Modulo per la presentazione delle osservazioni per i piani/programmi/progetti sottoposti a procedimenti di valutazione ambientale di competenza statale

ID: Codice procedura (ID_VIP/ID_MATTM):10844

Impianto per la produzione di energia elettrica da fonte eolica, costituito da 6 aerogeneratori della potenza complessiva di 37,2 MW, un sistema di accumulo da 25 MW e relative opere connesse in località "Rempillo" nel comune di Pitigliano (GR).

TESTO DELLE OSSERVAZIONI

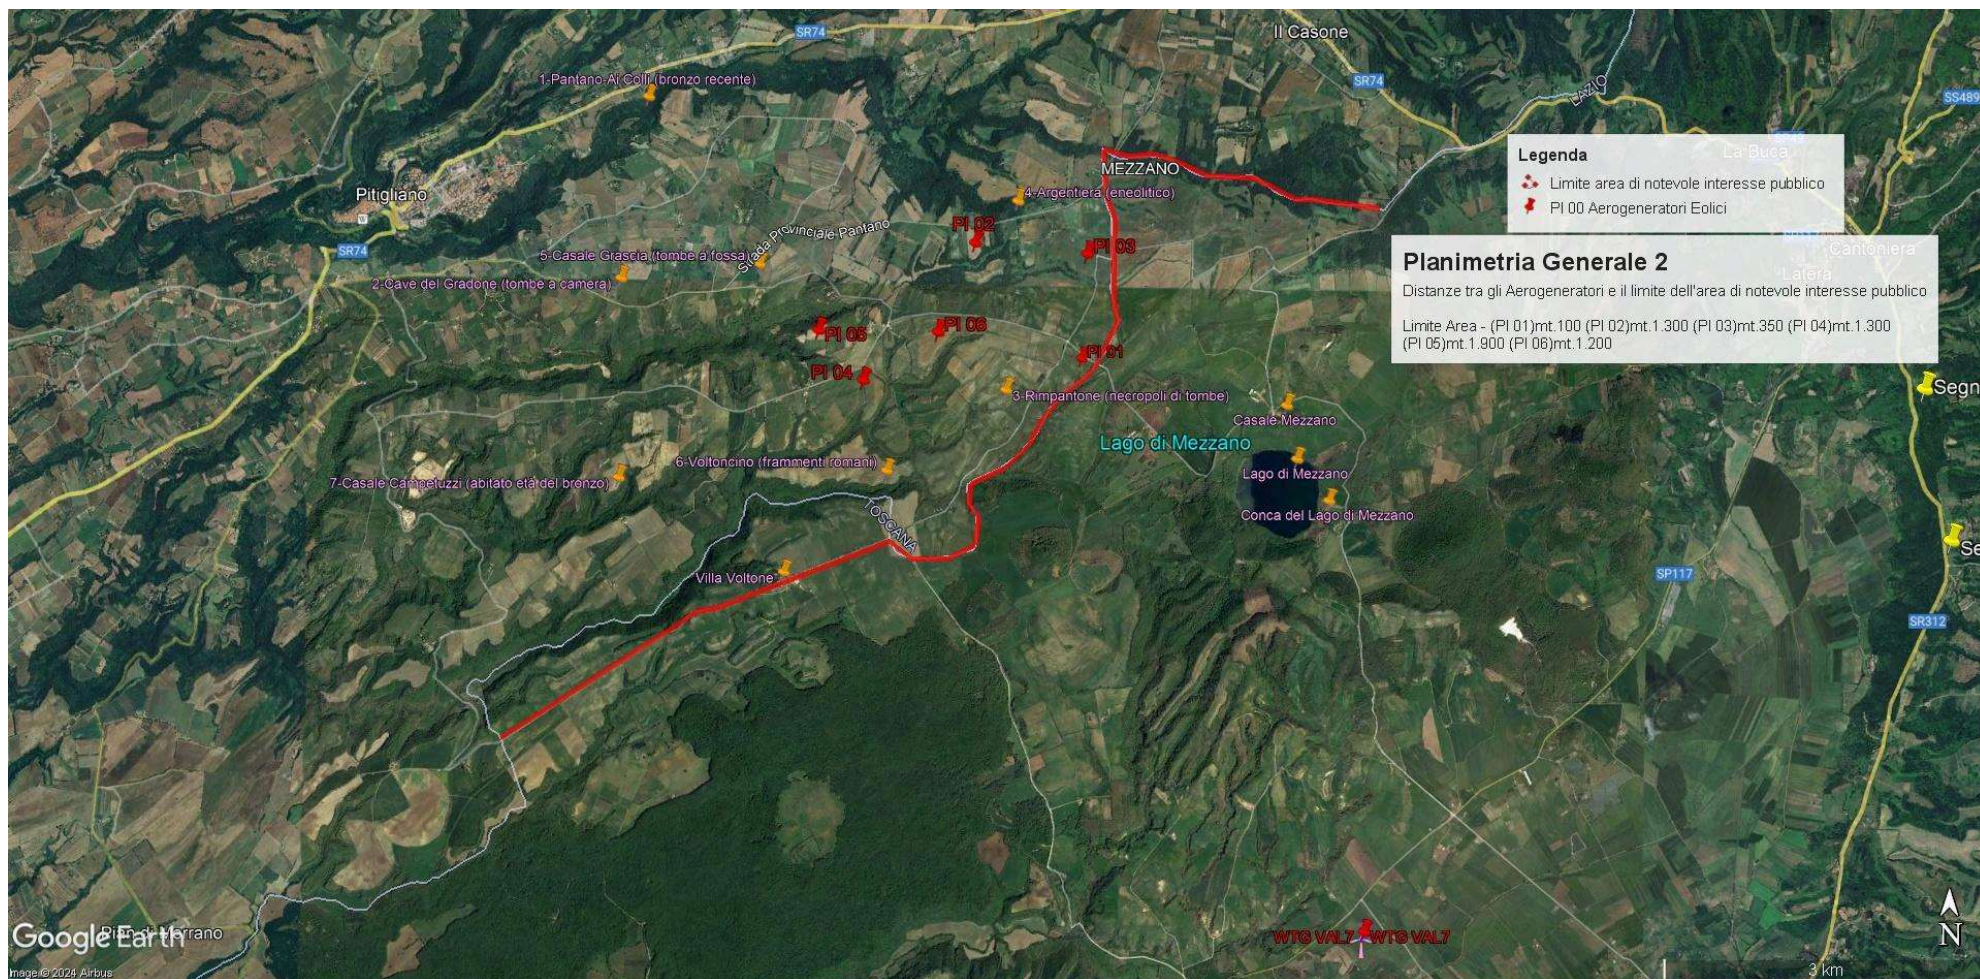
Immagine n. 1. Linea rossa indicante il confine Regioni Lazio-Toscana che coincide con parte del Perimetro del **vincolo di notevole interesse pubblico** ex art. 136 Codice Beni Culturali “ **Conca del Lago di Mezzano e territorio circostante**” ed i sei aerogeneratori localizzati con segnaposto rossi da P01 a P06 e ricadenti all’interno delle fasce di rispetto di 3 km dal bene vincolato e quindi in **area non idonea** al loro insediamento (ex art 20 co. 8 lettera c quater del D.Lgs n. 199/2021 e ss.mm.ii).

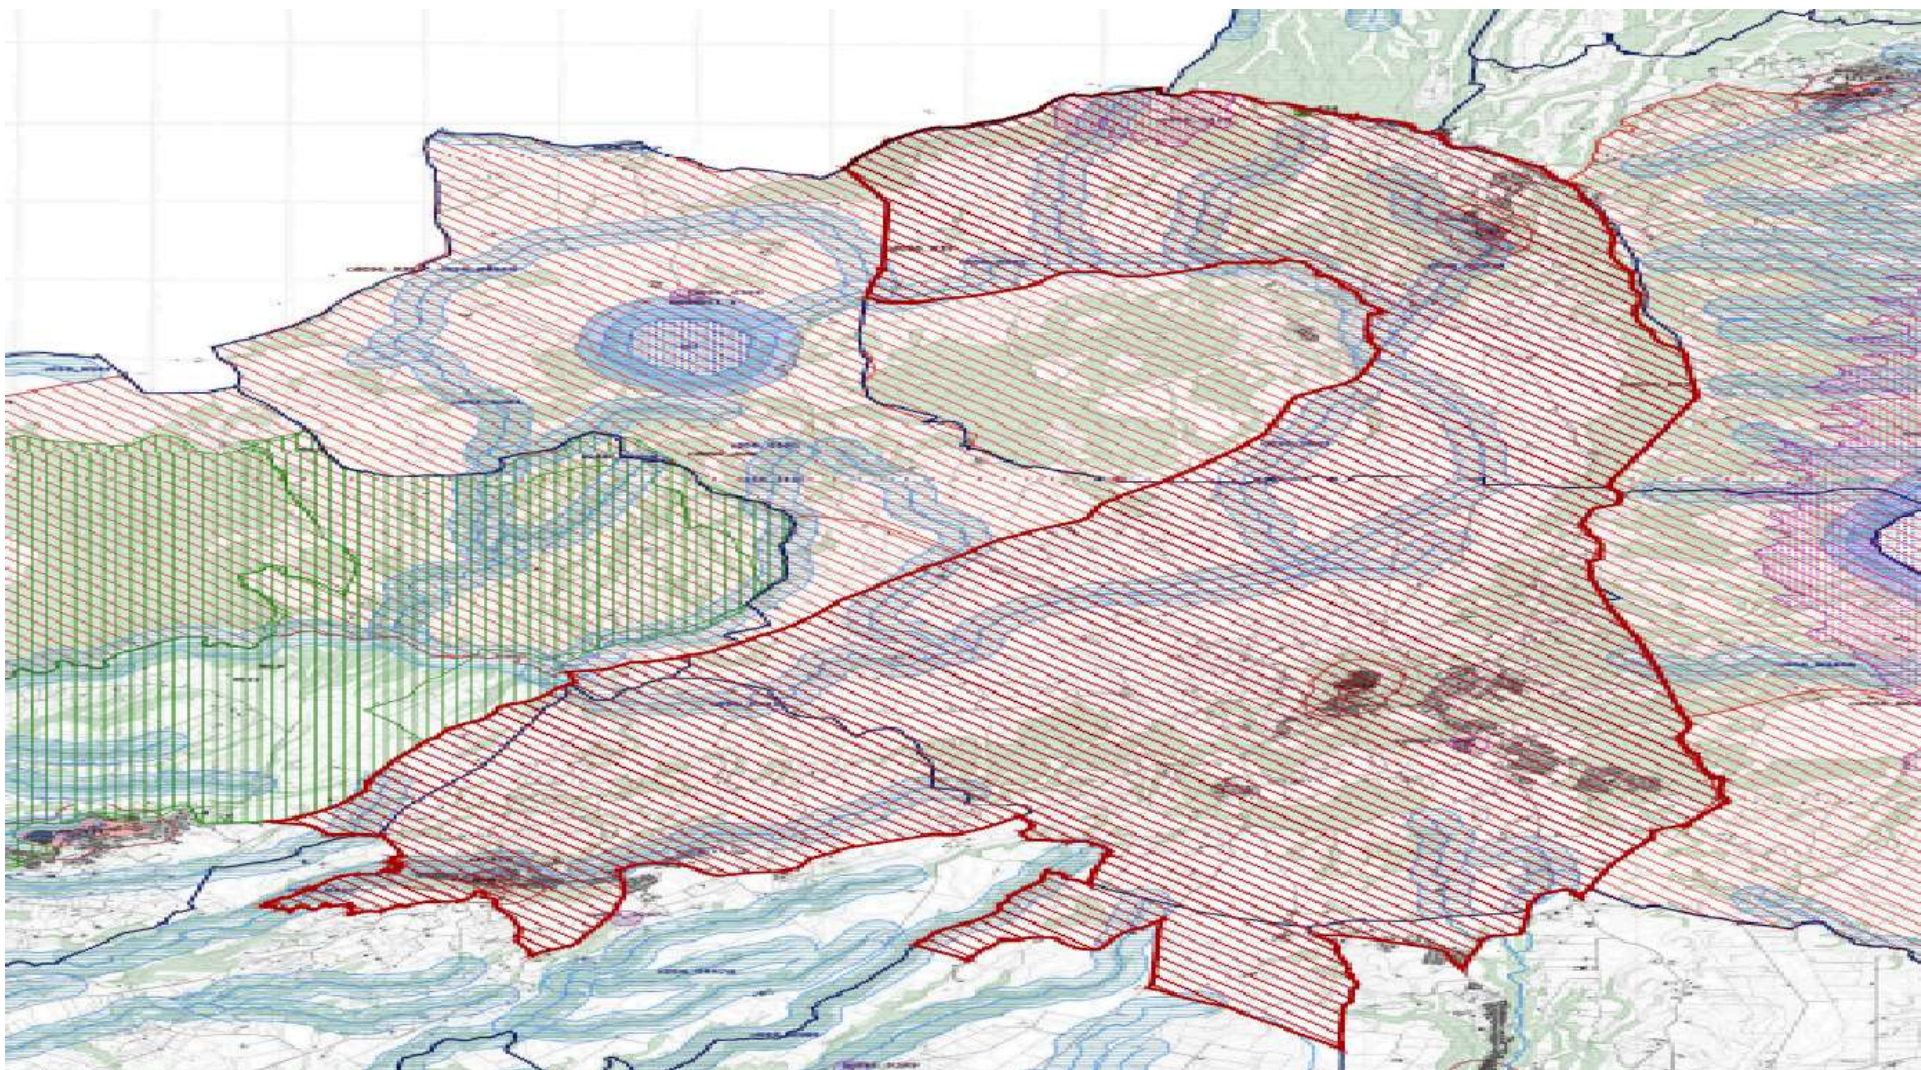
Immagine n. 2. *Mappa tratta dalla proposta di nuovo vincolo “Ambito paesaggistico, geologico e geomorfologico dell’orlo della caldera di Latera e delle sue pendici interessate dai centri eruttivi periferici”* (si veda a riguardo la proposta pubblicata sul sito del MIC in data 09/08/2023) che conetterà le aree di notevole interesse pubblico ex art. 136 del D.Lgs n. 42/2004 “ Conca del Lago di Mezzano e territorio circostante” a sinistra e “Conca del Lago di Bolsena” a destra

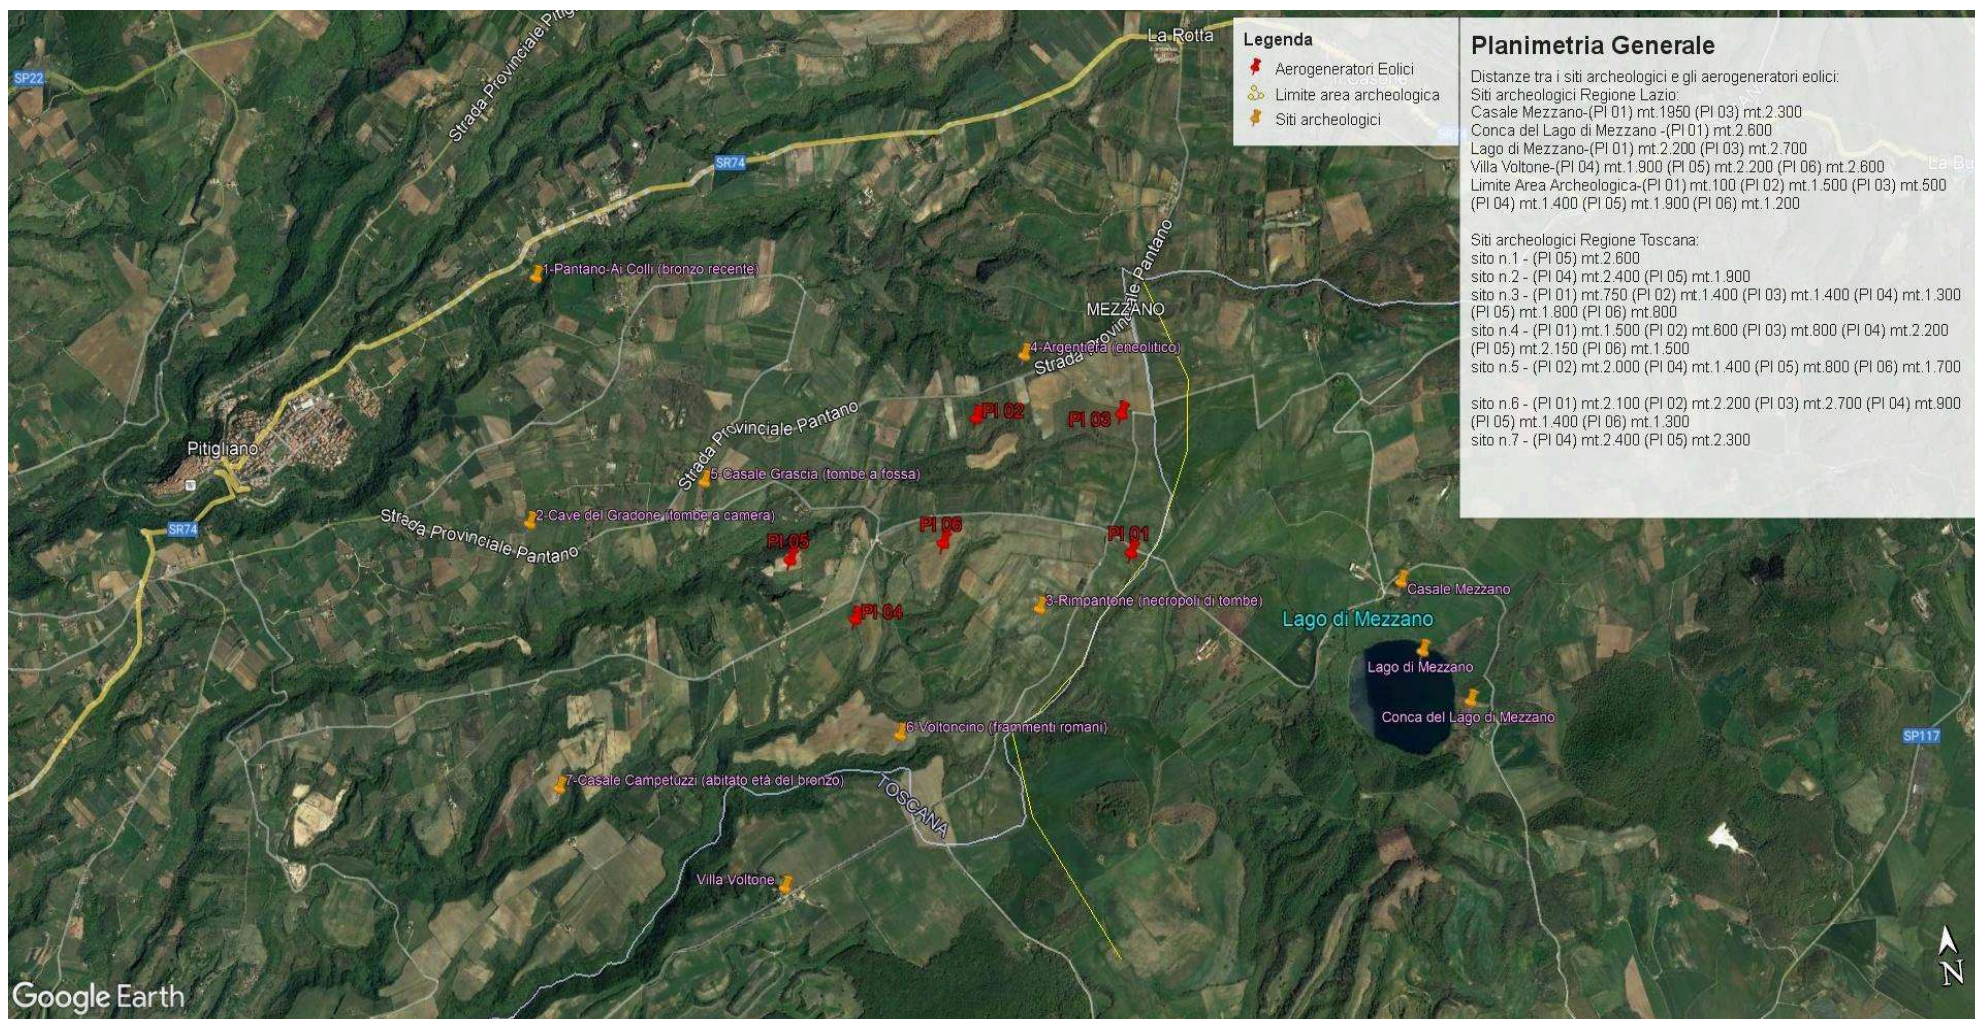
h) Le zone di interesse archeologico evidenziate nell’immagine n. 3 a cui si aggiungono anche l’importante abitato protostorico di Sorgenti della Nova e Ruderì del Castello altomedioevale che si trovano a circa 4 km dalle aree in cui è stato progettato l’impianto eolico industriale. Poco più lontano i resti del castello medioevale “Morroneccio”. Nell’area vasta le preziose necropoli eneolitiche (Poggi Alti) ed etrusche di Pitigliano, Sovana e Sorano.

Immagine n. 3. Impatti dei sei aerogeneratori (in rosso) ricadenti nelle fasce di rispetto dei 3 km dai Beni Culturali (in giallo) e quindi in **area non idonea** al loro insediamento (ex art 20 co. 8 lettera c quater del D.Lgs n. 199/2021 e ss.mm.ii). **Inoltre si segnala che le pale P04 e P05 ricadono all’interno di un’area archeologica e quindi in altra area non idonea.**

Immagine n. 4 Situazione di saturazione da impianti FER nella provincia di Viterbo. Non sono riportati gli impianti fotovoltaici e agrivoltaici che hanno inciso per buona parte nel cumulo di impianti FER per superare già nel 2023 gli obiettivi del PNIEC assegnati alla Regione Lazio per il 20230.

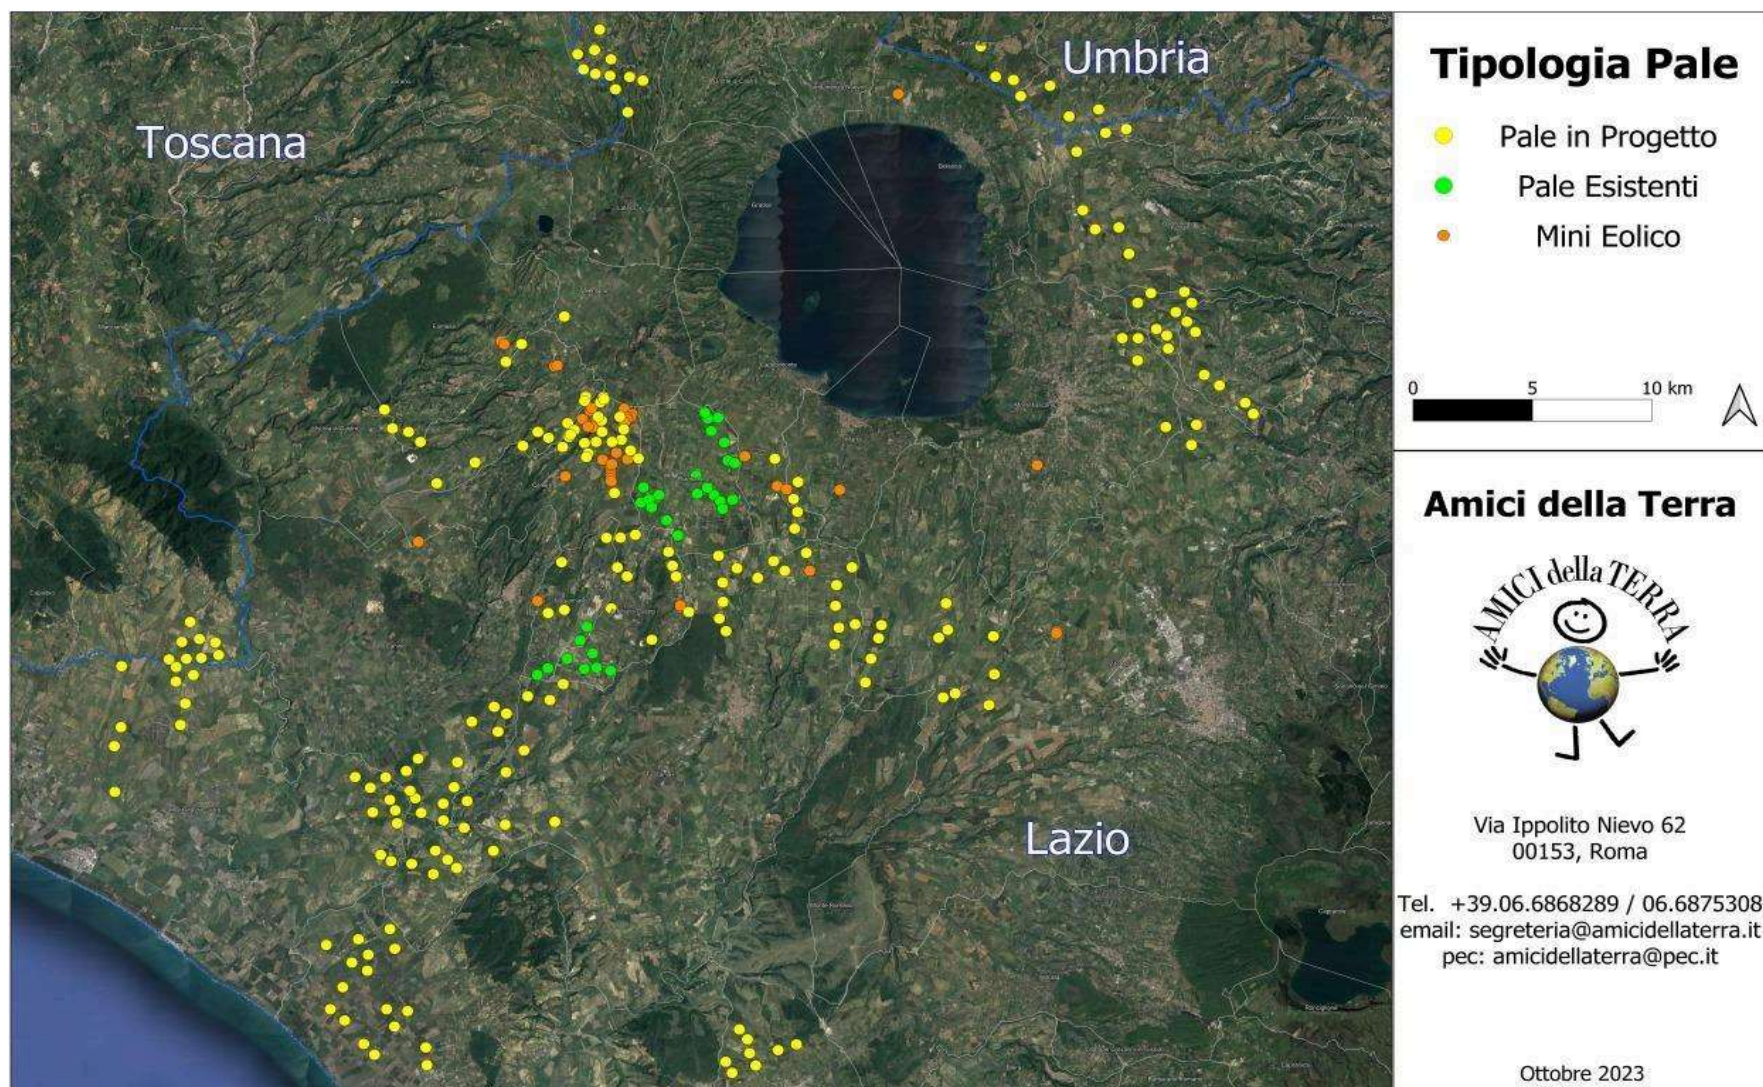
Quindi anche la Regione come Ente deputato dalla normativa nazionale a legiferare sulle aree idonee e non idonee si è espressa riguardo al fatto che abbia assolto ai doveri e alle quote stabilite dal PNIEC e in ambito regionale la provincia di Viterbo è stata quella con il più alto tasso di impianti FER tra tutte e quindi ormai satura ed il cumulo degli impianti FER installati, autorizzati e in progetto rappresenta una **elevata criticità per la sostenibilità ambientale di ulteriori eventuali iniziative,** L'impianto eolico “ Rempillo” pur essendo “esterno al confine provinciale e regionale ma nelle sue immediate vicinanze (a soli 100 metri i primi due aerogeneratori) oltre ad impattare sul territorio e sulle economie di tre Comuni del Lazio (Farnese, Valentano e Latera) si trova nelle fasce di rispetto dei Beni di notevole interesse pubblico come si è evidenziate nelle Osservazioni nn. 1 e 2 e crea anche degli impatti negativi anche sui beni naturalistici come verrà dettagliato nell'Osservazione n. 4. Inoltre andrebbe a sommarsi al già enorme cumulo di impianti eolici e fotovoltaici e geotermici che già creano una elevata criticità ambientale nella provincia di Viterbo e interferiscono anche con il

territorio toscano come si può vedere dalle immagini nn. 4 e 5 dell'Allegato n. 1.
